保安規定変更申請 変更後の図表

対応状況の説明

別図5

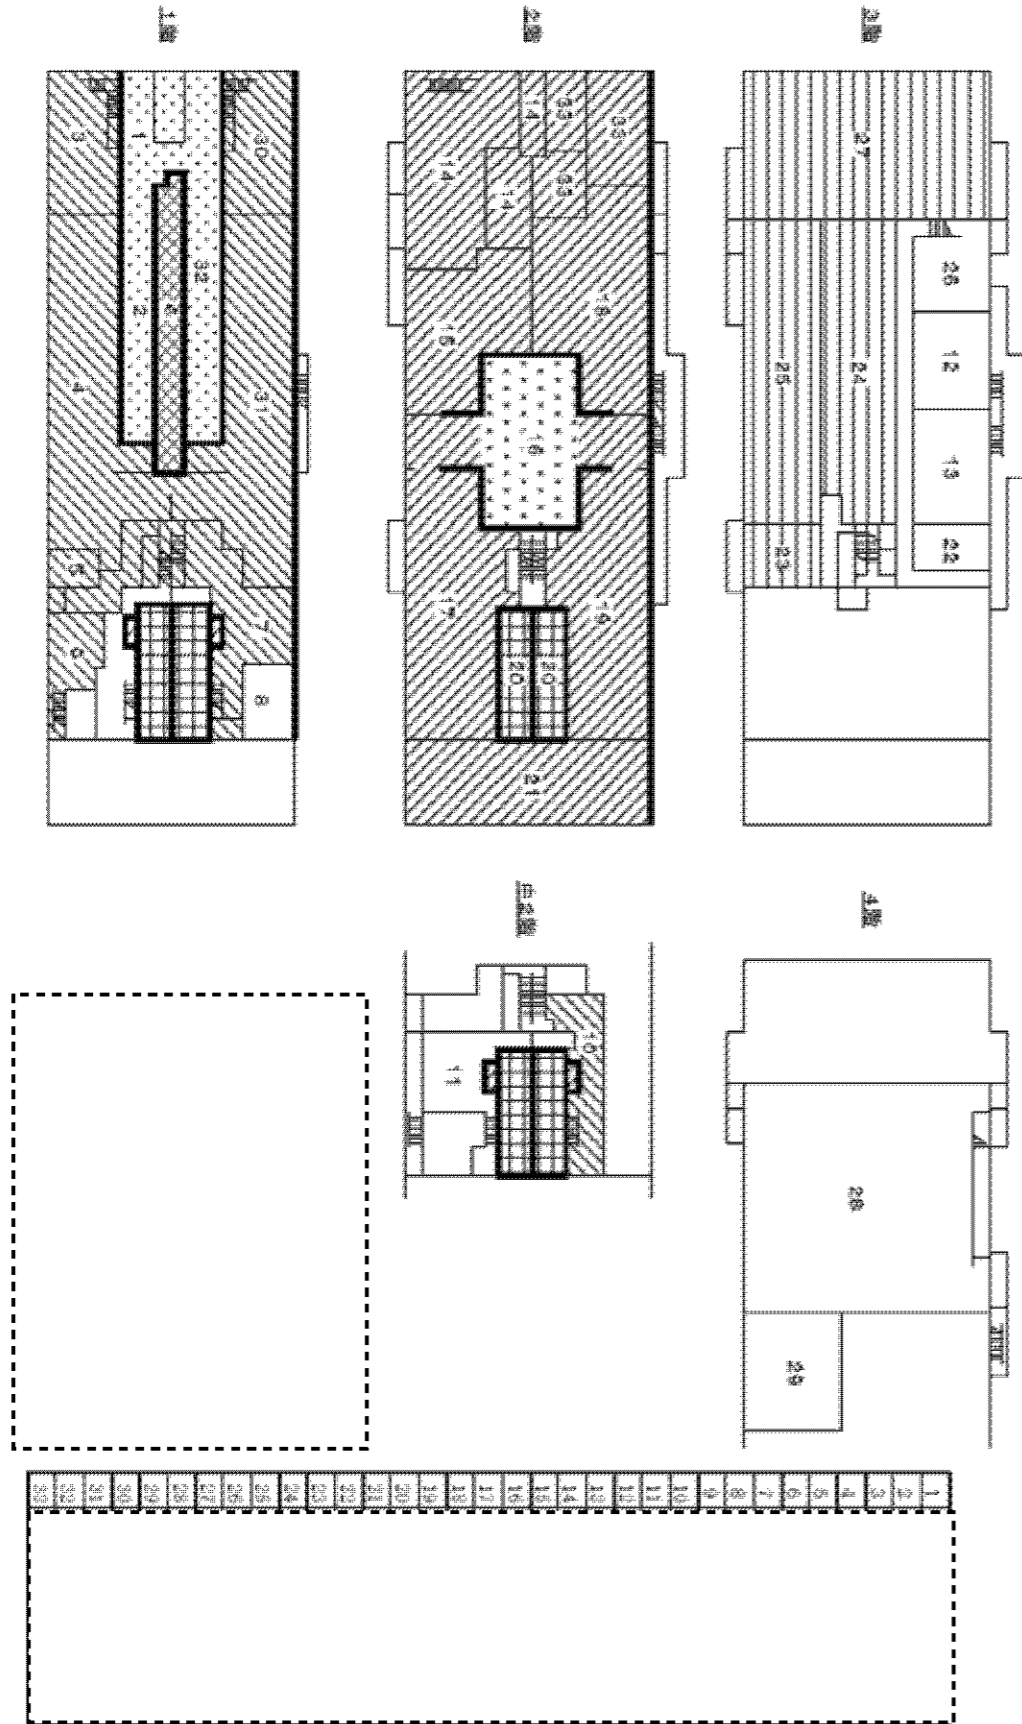
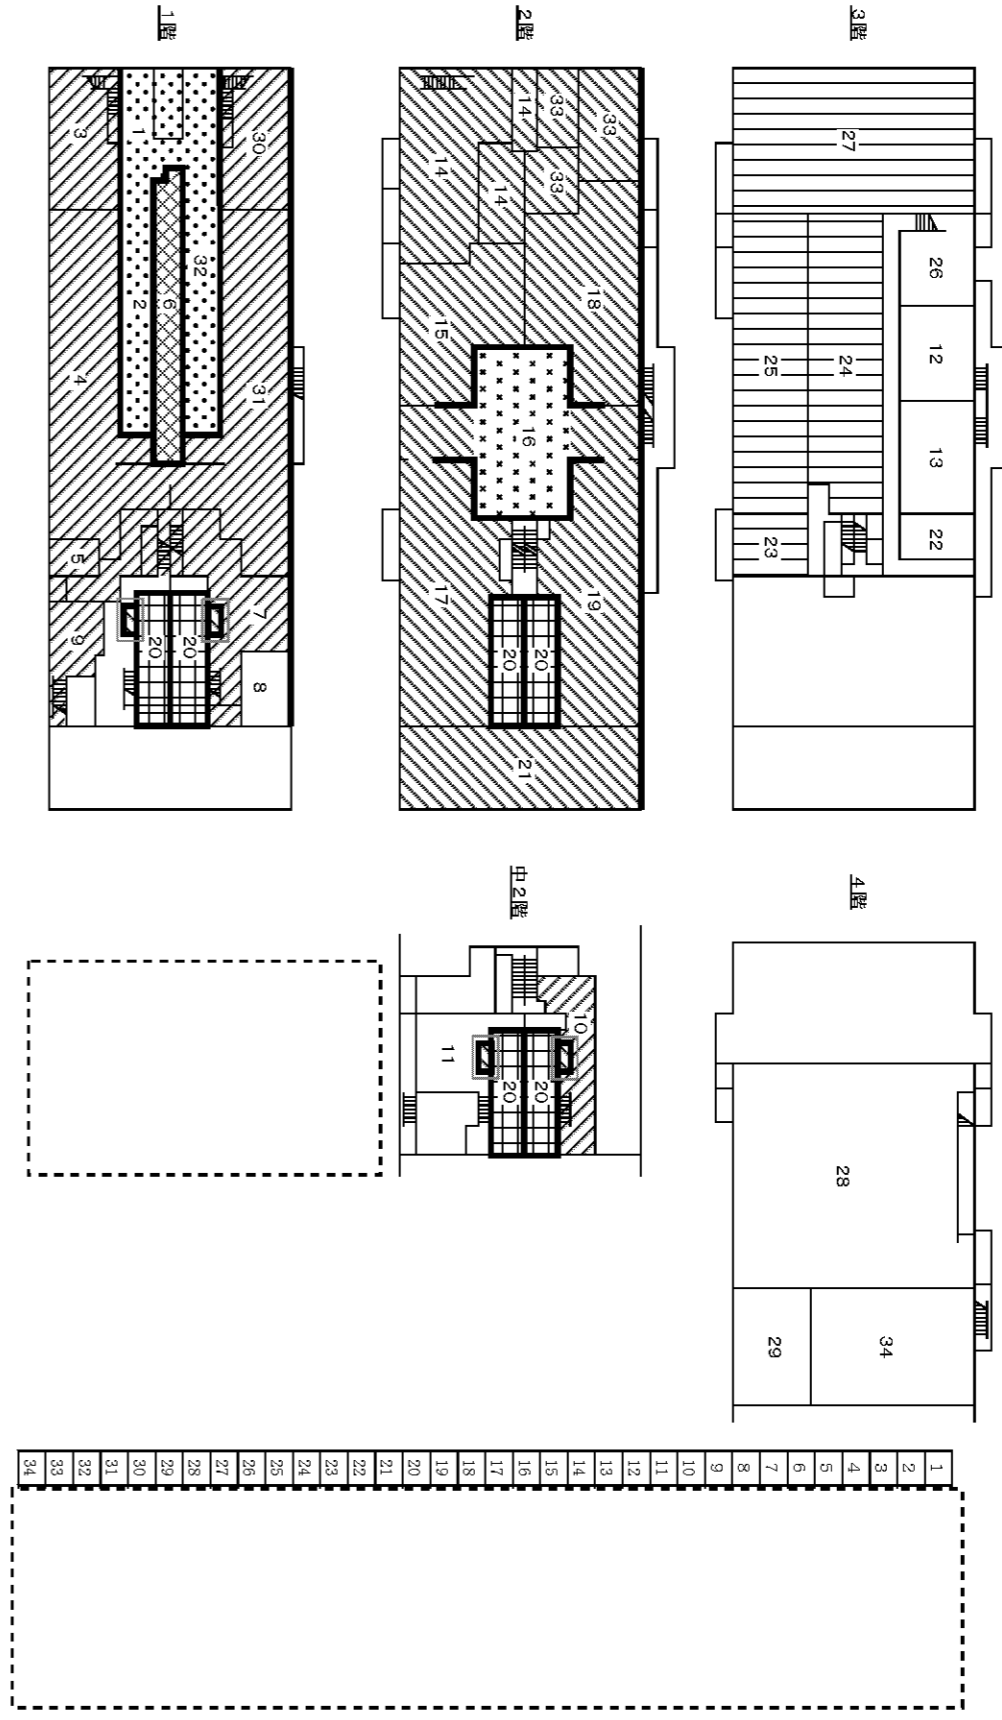
別図5では、加工事業変更許可申請書及び設工認申請書に基づき臨界安全管理上の領域を示している。

保安規定変更申請にて「34 空調施設」を記載しているが、当該室は臨界安全管理の領域には含まれず建物内の室名称を明確化するものである。

設工認申請において臨界隔離壁の仕様に「(厚さ30.5 cm以上)のコンクリート」との記載があるが、建物の仕様を明確化するものである。

第2-4領域の一部について、記載を適正化する。
